Informe Consolidado de Solicitud de Aclaraciones, Rectificaciones y/o Ampliaciones a la Declaración de Impacto Ambiental del Proyecto "Nueva Planta Concentradora, obras eléctricas, actualización movimiento mina e implementación de obras complementarias en Minera Escondida".

Nombre del Titular : Minera Escondida Limitada
Nombre del Representante Legal : Ana Isabel Zúñiga Sanzana
Dirección : Avenida de la Minería N°501, Antofagasta

Imagen 1. Alrededor de los vértices 36 y V7-35.

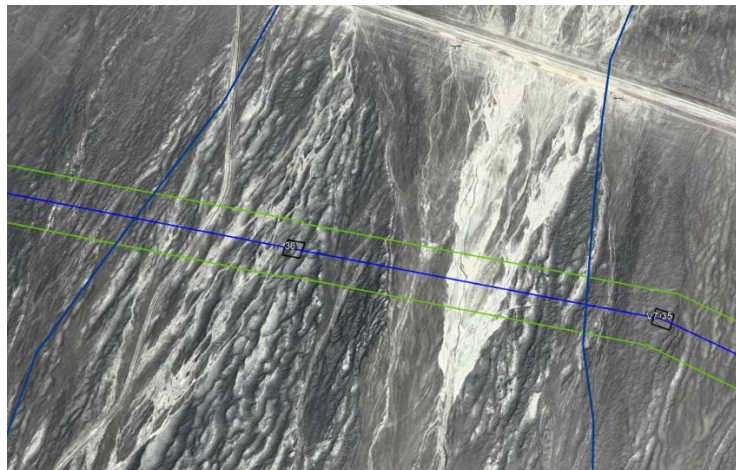
- b) Respecto a los atravesos proyectados y cruce con los cauces intermitentes IGM, se solicita justificar la falta de obras de atraveso o en su defecto proyectar éstas, en los siguientes cruces identificados en relación al contraste entre la red hídrica de las cartas IGM y el trazado proyectado, expuesto en el “Anexo 1-4_Archivos digitales”: Las siguientes imágenes dan cuenta de obras cruzando cauces de corriente discontinua en cartografía oficial.
